# Fristadstorget i Eskilstuna

Resultat av allmän arkitekttävling 2004 - 2005

## Nr 30, "FLOW" – 1:a pris 250 000 kr

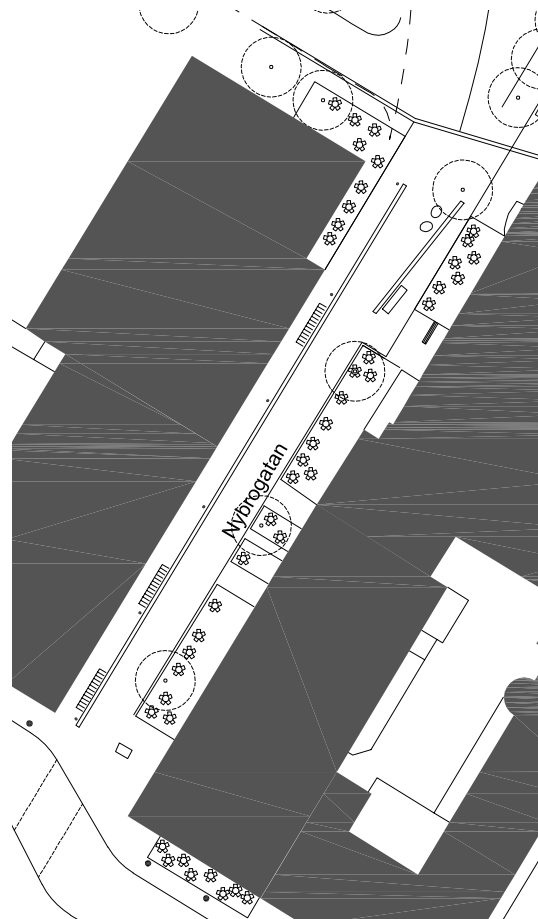
FLOW skiljer ut sig som överlägset övriga tävlingsförslag genom ett flertal idéer som få andra har provat och som inget annat har förenat så skickligt. FLOW utmärks av att förslagsställaren har lyckats skapa en rik och mänsklig miljö full av möjligheter och rumsligheter utan att för den skull tappa greppet om torgrummet som en helhet.

Längs torgets östra sida utefter Gymnastikgatan skapas ett attraktivt promenadstråk som en 'ryggrad' för torget. Med detta grepp förändras dagens situation, med en gång- och cykelsida och en busstrafiksida och däremellan ett ingenmansland, och torget får balans. Stråket är format som en allé med attraktioner såsom en vackert formad stenbänk som böljar fram längs hela dess längd, ett vattenstråk, en "vattensulptur", och är måttfullt avgränsat mot Gymnastikgatans trafik utan att helt tappa kontakten med de människor som rör sig längs andra sidan gatan.

Kungsgatans passage över torget ges stadga genom ett lågt podium - 'scen' - av stora granithällar. En plats som i sin enkelhet inbjuder till att sitta på, springa på för barn, ha uppträdanden på, och som markerar en gräns mellan gata och torg utan att innebära något visuellt hinder.

Förslaget arbetar mycket medvetet med belysning och ljuseffekter. Med den glasade paviljongen som en lysande fond, den böljande bänken och vattenrännan indirekt belysta underifrån, liksom trädkronorna, blir torget attraktivt även under den mörka årstiden.

Platsen framför stadshuset är relativt oförändrad, vilket inte behöver vara någon nackdel. Juryn är visserligen tveksam till de föreslagna träden på ömse sidor om "Arbetets Ära" eftersom liknande träd nyligen har tagits bort, och handikapptillgängligheten till stadshuset kvarstår att lösa, men juryns slutsats är att dessa frågor går att lösa utan stora förändringar av denna del av torget. Platsen bör dock studeras vidare i samband med fortsatt bearbetning och utveckling av förslaget.

Rademachergatan struktureras upp med en mer stringent linjeföring. Gatans passage över torget mjukas upp med en liten park norr om den föreslagna byggnaden. Byggnadens utformning antyds som en lätt och elegant paviljong i glas, med ett mot söder utskjutande skärmtak som skydd över en uteservering.

Nybrogatan utvecklas med små åtgärder som gångstråk mellan torget och ån. Gatan öppnar upp sig mot Hamngatan med en liten fin platsbildning.

Kungsplan har givits en 'privat' karaktär med fina detaljer. Juryn anser dock inte att förslaget i denna del löser platsens problem.

## Nr 9, "FRIKAST" - delat 2:a pris, 100 000 kr

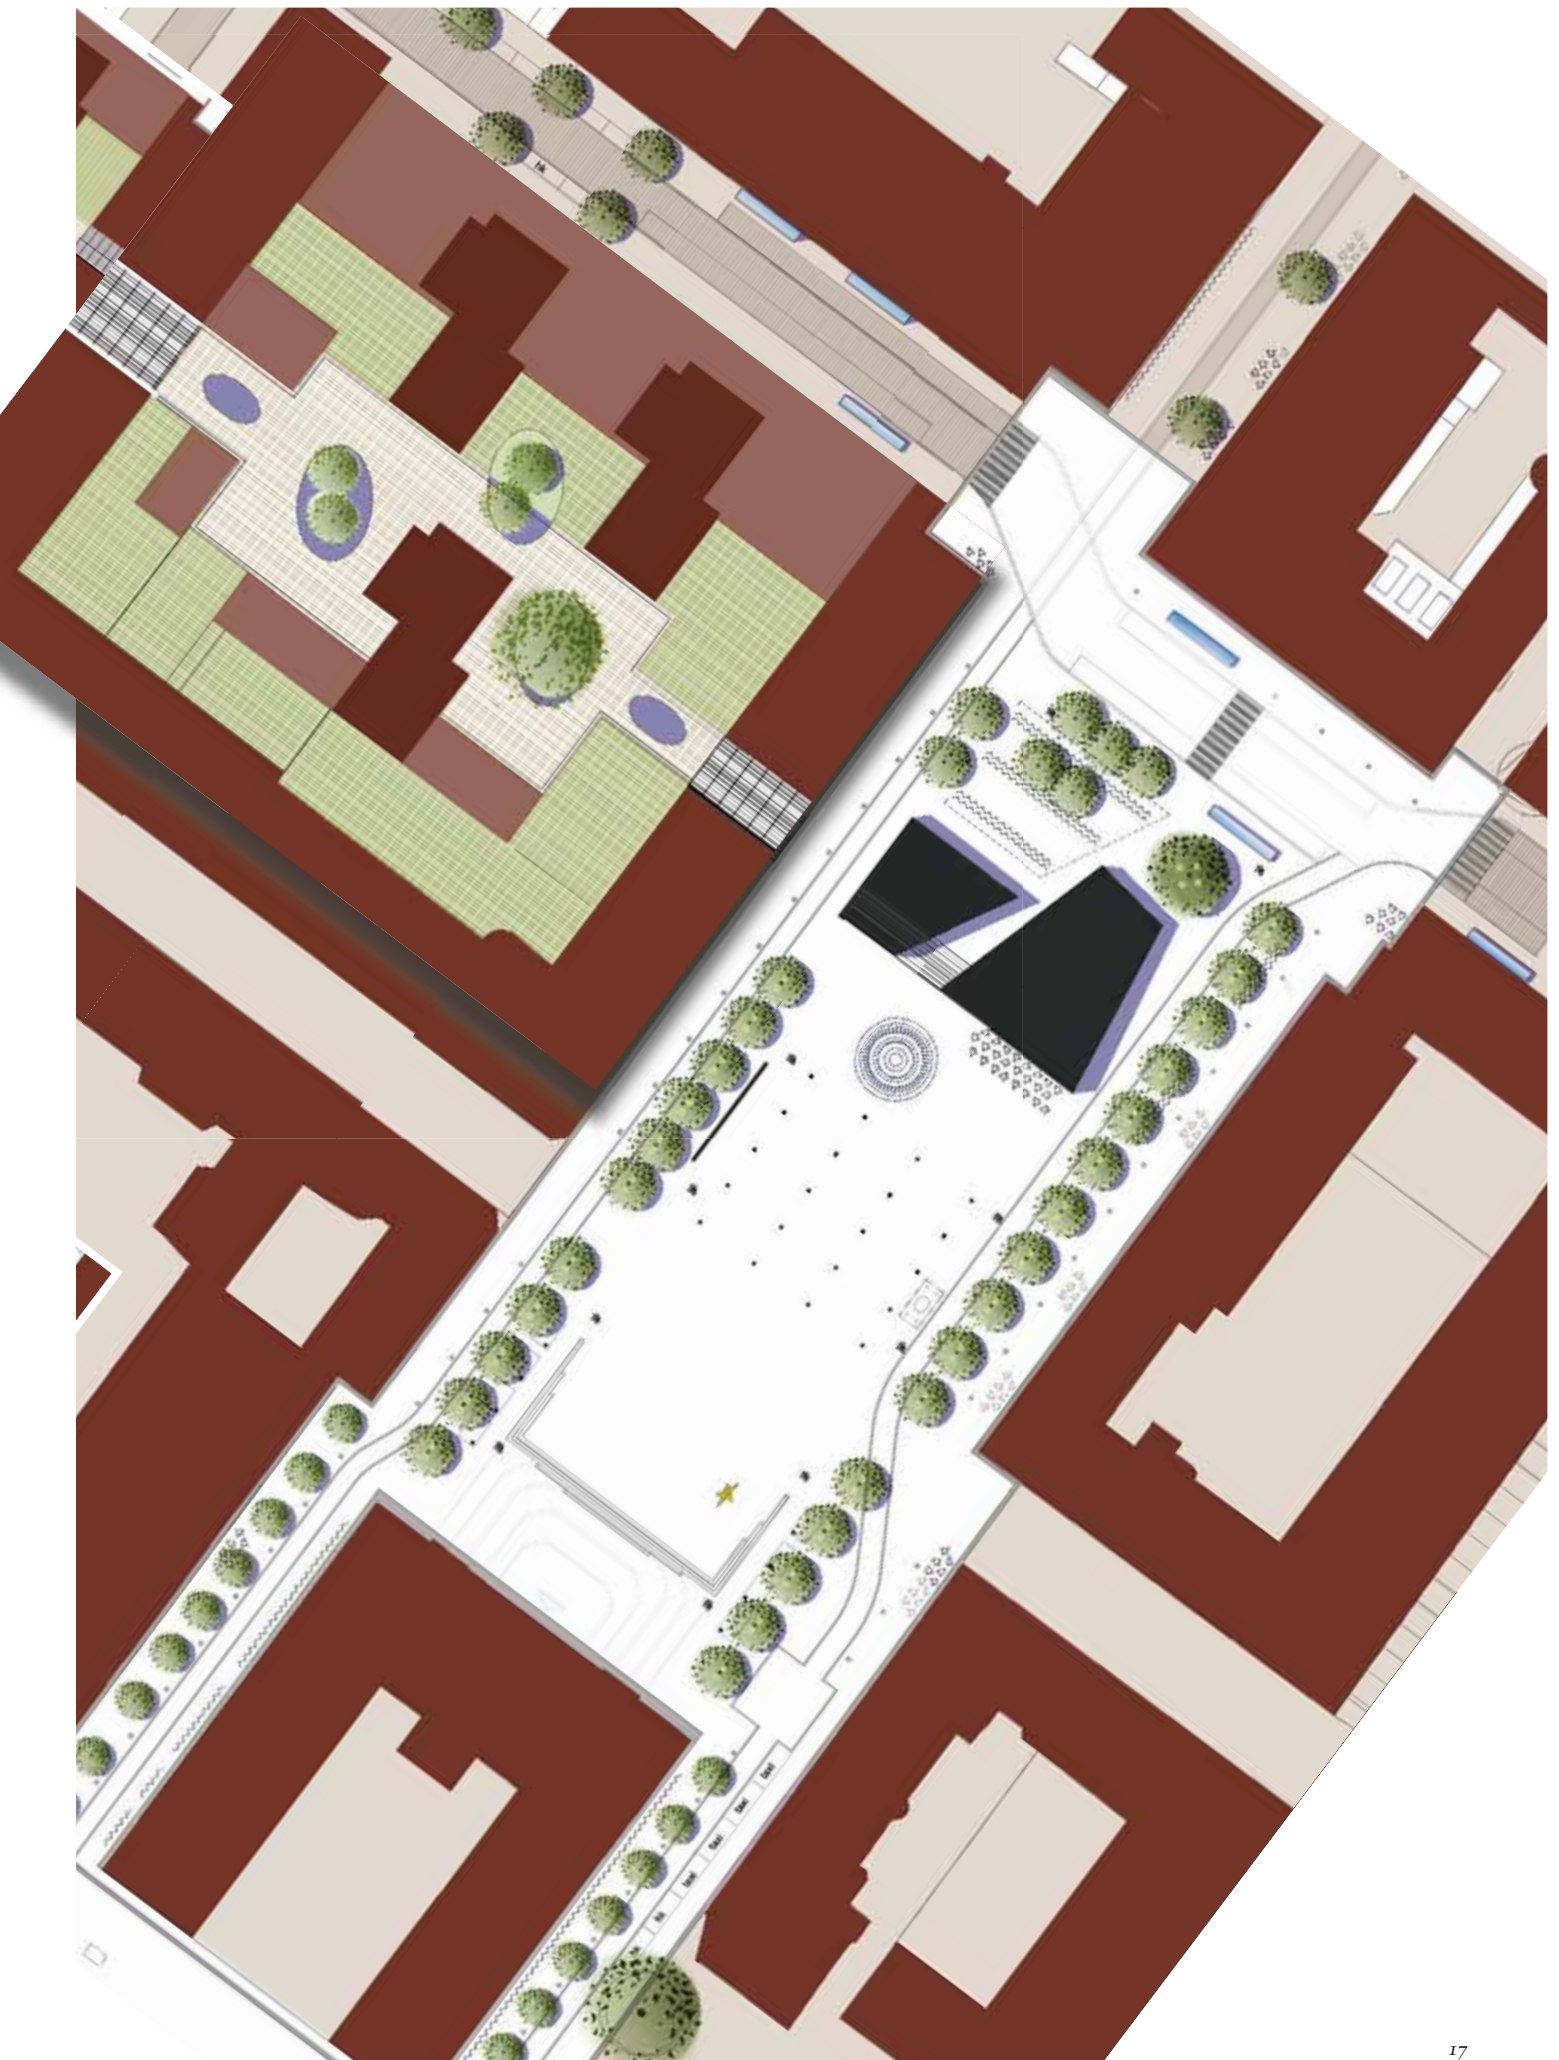
FRIKAST kan beskrivas som "less is more", ett enkelt och stilrent torg där man med enkla grepp har skapat tre användbara platser utan att splittra torget.

En enhetlig markbeläggning av smågatsten från fasad till fasad och enkla trädrader längs långsidorna ger ett väldefinierat och strikt torg. Men vänta, är det inte något som saknas? Jo, för att åstadkomma detta har förslagsställaren frångått ett viktigt programkrav - Gymnastikgatan förutsätts kunna befrias helt från busstrafik och endast en enkelriktad fil för angöringstrafik föreslås. Det är inte svårt att instämma i att torget skulle vinna stort på att bli av med busstrafiken längs Gymnastikgatan, men juryn måste sätta ett stort frågetecken för huruvida detta skulle vara möjligt.

Förslaget visar en av de bästa lösningarna för platsen framför stadshuset, och löser även HK-tillgängligheten till detta. Det sker dock till priset av att "Arbetets Ära" måste flyttas, vilket juryn finner svårt att motivera.

En fritt formad byggnad med en sned passage igenom i torgets norra del ser spännande ut i plan. Juryn menar dock att den föreslagna fasaden mot torget är för hög (11 m). Genom sin relativt stora utbredning kommer byggnaden också att skymma portiken till Kungsplan.

Föreslagna dubbla trädrader på Rademachergatan är olämpligt med tanke på gatans begränsade breddmått.

För Kungsplan redovisas två alternativ, ett tämligen konventionellt och ett med utgångspunkten att platsen är hopplös att göra bättre och därför hellre skulle kunna däckas över och bebyggas med ett bostadshus. Juryn finner detta resonemang välgrundat och intressant, men det är osäkert om det går att genomföra.

## Nr 24, "MÄRK VÄRDET" - delat 2:a pris, 100 000 kr

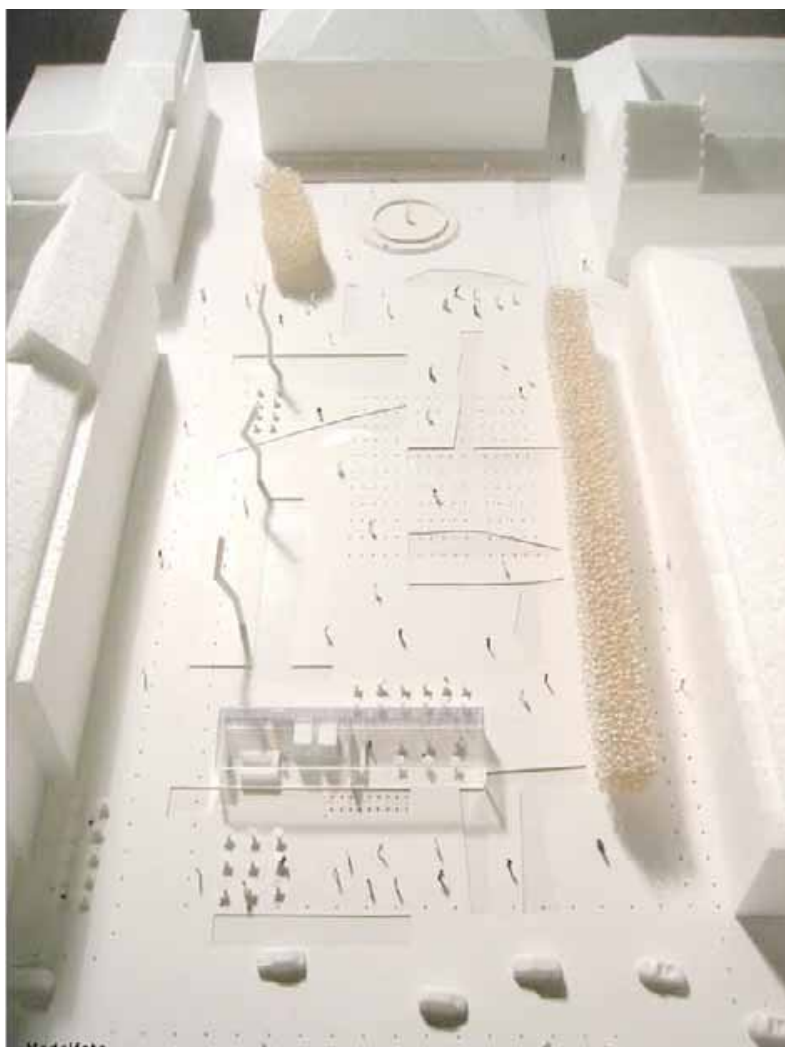
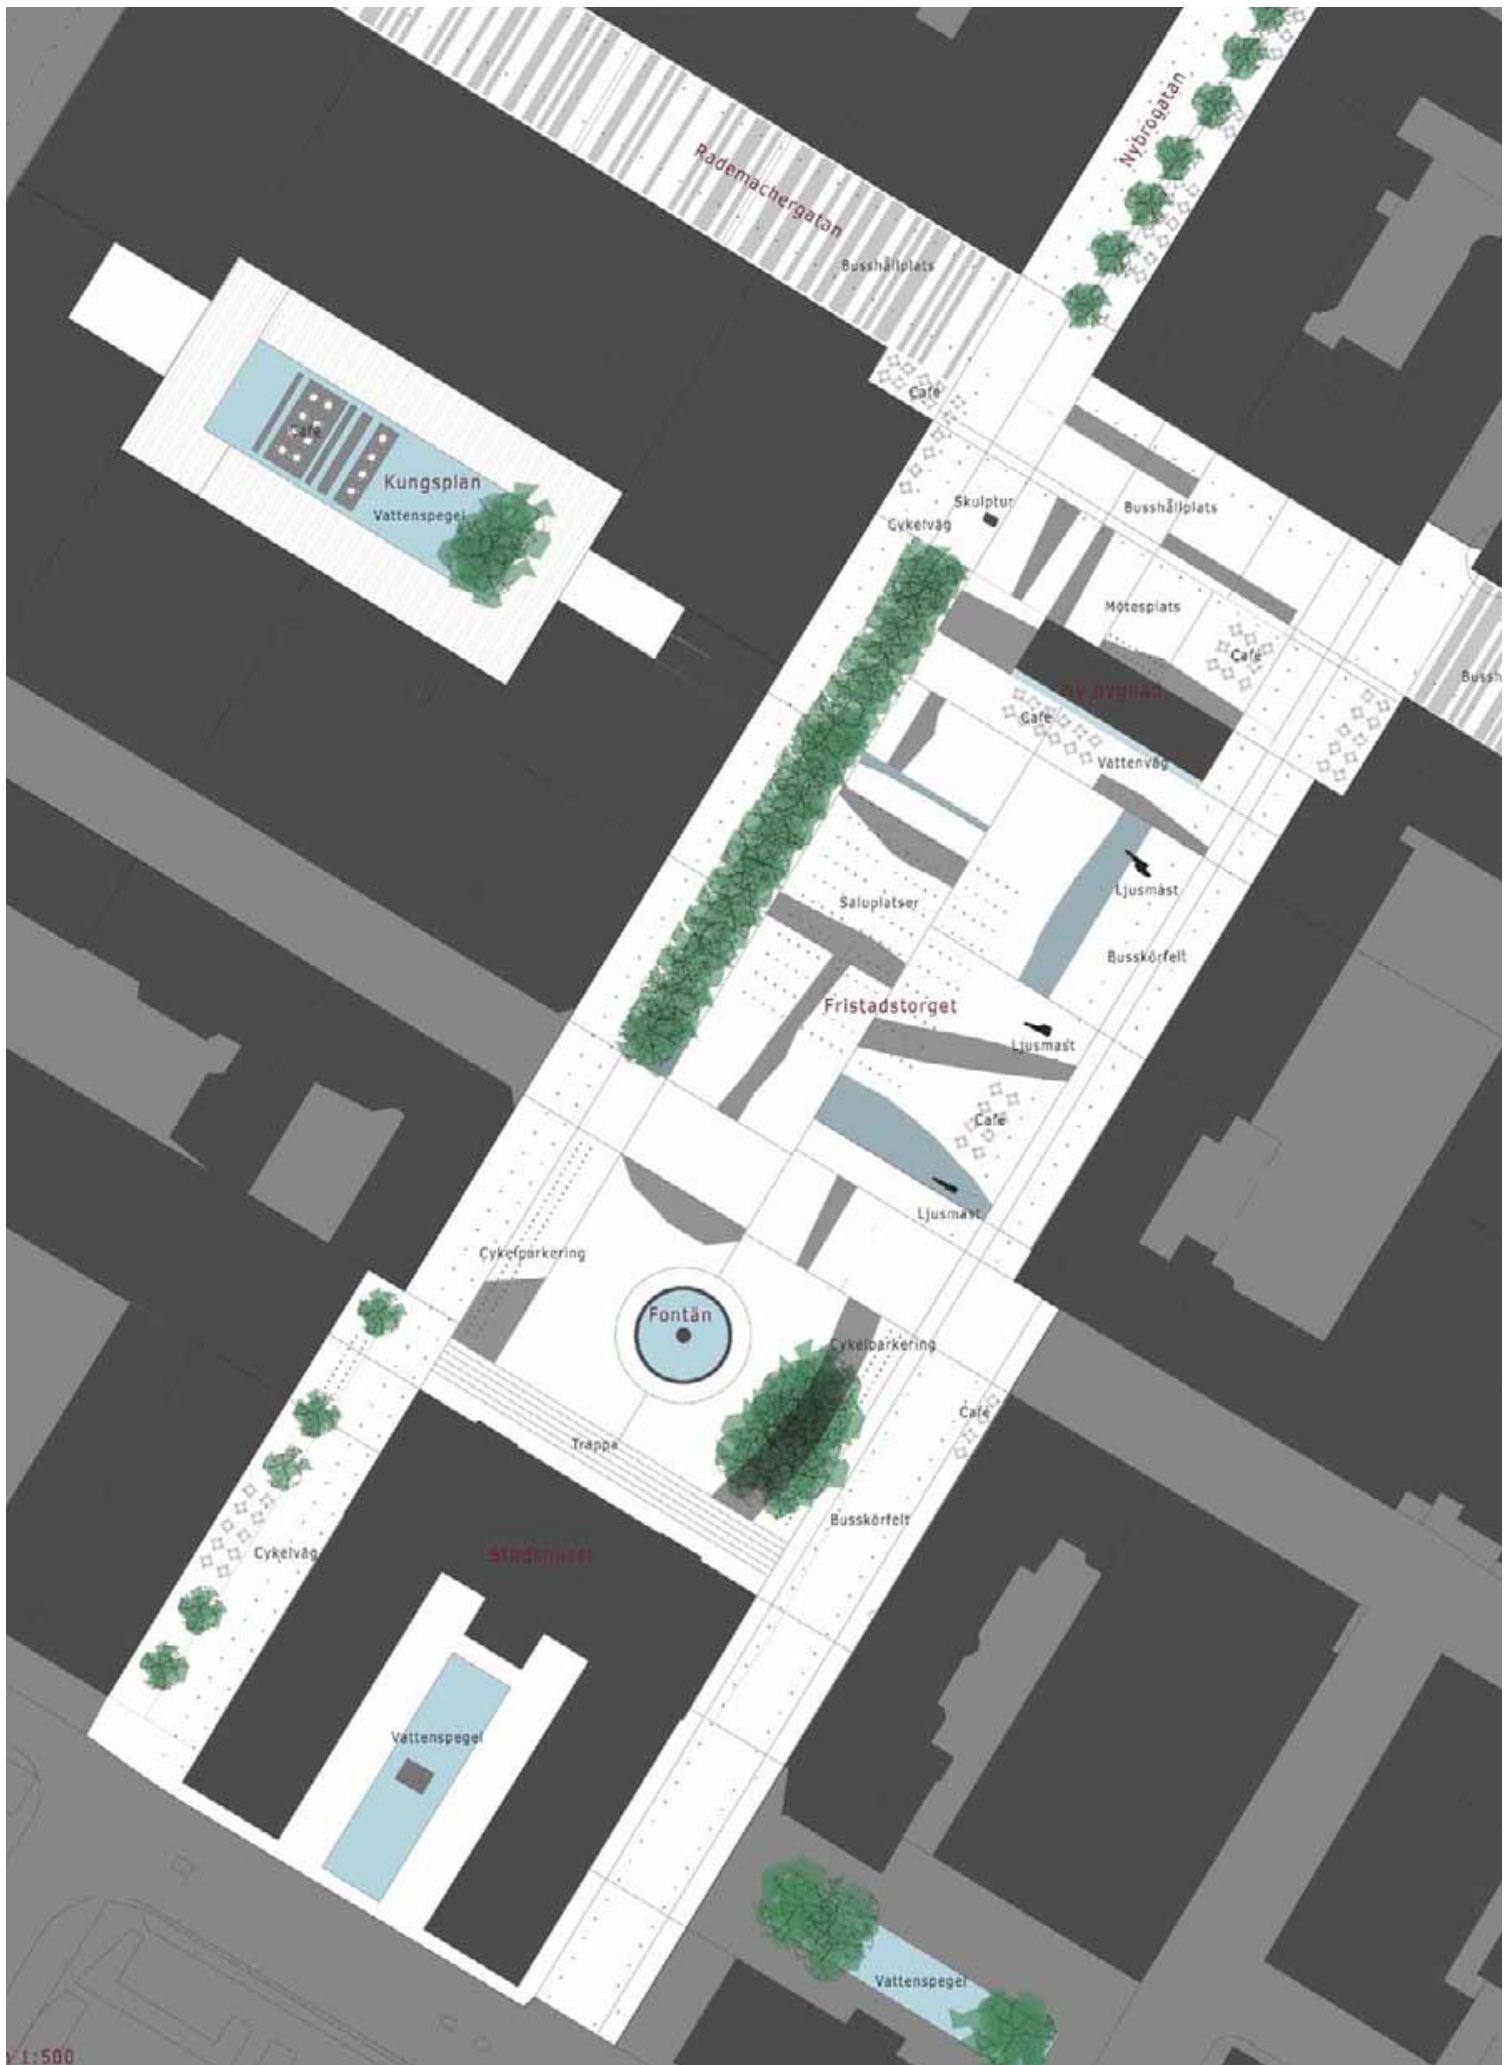
MÄRK VÄRDET är kanske tävlingens mest poetiska förslag. Med subtila medel och ett fåtal volymelement skapas ett stramt och nutida torg. Finstämt och raffinerat, kanske mer finrum än vardagsrum.

Torgytan är så gott som helt ren och odekorerad, men vid regn framträder vattenspeglar i ett fritt format mönster av aningen nedsänkta partier. (Juryn uppfattade länge förslaget som "MÄRK VÄRDET".) De grunda vattenspeglarna ger en vacker effekt, men de torde bli problematiska i flera avseenden (kräver mycket stor precision vid läggning, effekten förstörs av minsta sättning i marken, snubbelrisk, isbildning). Under vintern ska infällda värmeslingor på motsvarande sätt frilägga partier av torgytan från snö och is.

Närmast stadshuset sänks torget kring "Arbetets Ära" till Kungsgatans nivå, för att mot stadshuset avslutas med en trappa utefter hela fasaden. I brist på höjdangivelser är det svårt att avgöra om tillgängligheten till stadshuset därmed löses eller försvåras.

Förslaget är också ett av de minst trädbevuxna. Den enda trädraden, längs torgets västra sida, skyler torgets mindre vackra fasader medan de vackra byggnaderna friläggs. Några höga ljusmaster längs torgets östra sida, som markering av torgets avgränsning mot bussgatan, ger struktur och riktning åt torgrummet. Torgets belysning består i övrigt främst av rader av i marken infällda armaturer som på dagen markerar funktionella gränser mellan gående och cyklister och i mörker skapar ett stämningsskapande mönster av ljuspunkter.

Den föreslagna byggnaden i torgets norra del är både välplacerad och välproportionerad.

Den föreslagna utformningen av Kungsplan anser juryn är en av de finaste i tävlingen. En vattenspegel täcker planens centrala del, med ett litet café stående mitt i.

## Nr 1, "PLATS FÖR RUM" - hedersomnämning

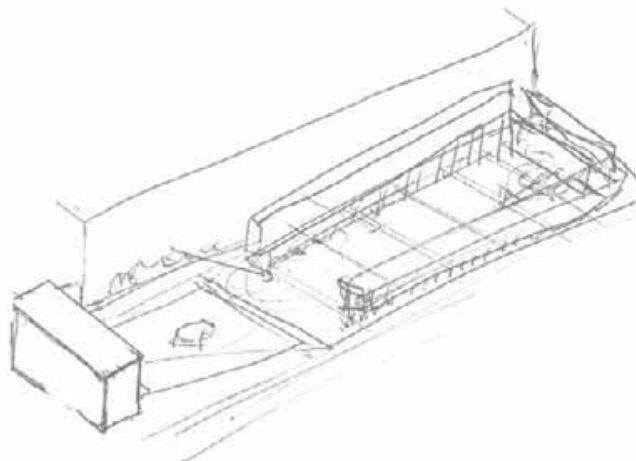
Med det klassiska torget som förebild bygger förslagsställaren lågmält och försiktigt vidare på Fristadstorgets befintliga strukturer. Receptet kan synas enkelt: enhetlig smågatstensbeläggning över hela torget inklusive bussgatan, rumsbildande trädplanteringar längs tre sidor, en välplacerad paviljongbyggnad, en utvidgad förplats till stadshuset inramad av en generös 'sittrappa'. Det är modigt att våga begränsa sig till att utveckla det som redan finns på platsen, menar juryn.

Resultatet kan beskrivas som konservativt, lite identitetslöst, lite tråkigt. Det kan även beskrivas med ord som vackert, tidlöst och hållbart - ett bra exempel på vad som kan åstadkommas utan stora åthävor.

## Nr 13, "FLEX" - hedersnämmande

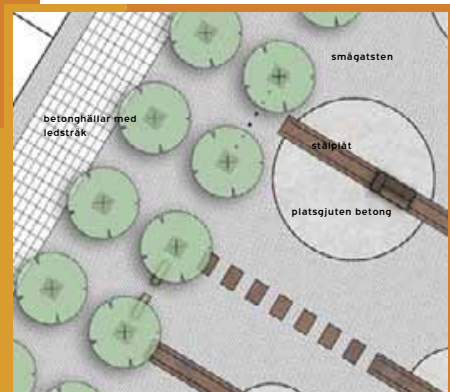
FLEX har i grunden en enkel och redig uppläggning av torget - trädalléer längs långsidorna som ordnar upp torgrummets struktur, den östra så bred att bussgatan ryms emellan trädraderna och därmed blir mindre dominerande. Förslagets 'clou' är främst markbeläggnings moderna mönster och sittbänkarna som har utformats som mobila vagnar på räls.

Med väl valda material och former i markbeläggnings skapas spännande kontraster där stora rundlar i ljus platsgjutet betong står mot den mörkare smågatstenens småskaliga skrovlighet. De ljusa betongrundlarna används även som reflektorer för en suggestiv belysning under den mörka delen av dygnet och året.

I markbeläggnings mönster ingår även de tvärställda järnspåren för de mobila vagnar som utgör torgets sittplatser. En intressant idé som utan tvivel skulle ge torget en helt egen identitet.

Förslaget framstår i övrigt som ganska skissartat, med alltför många obesvarade frågor.
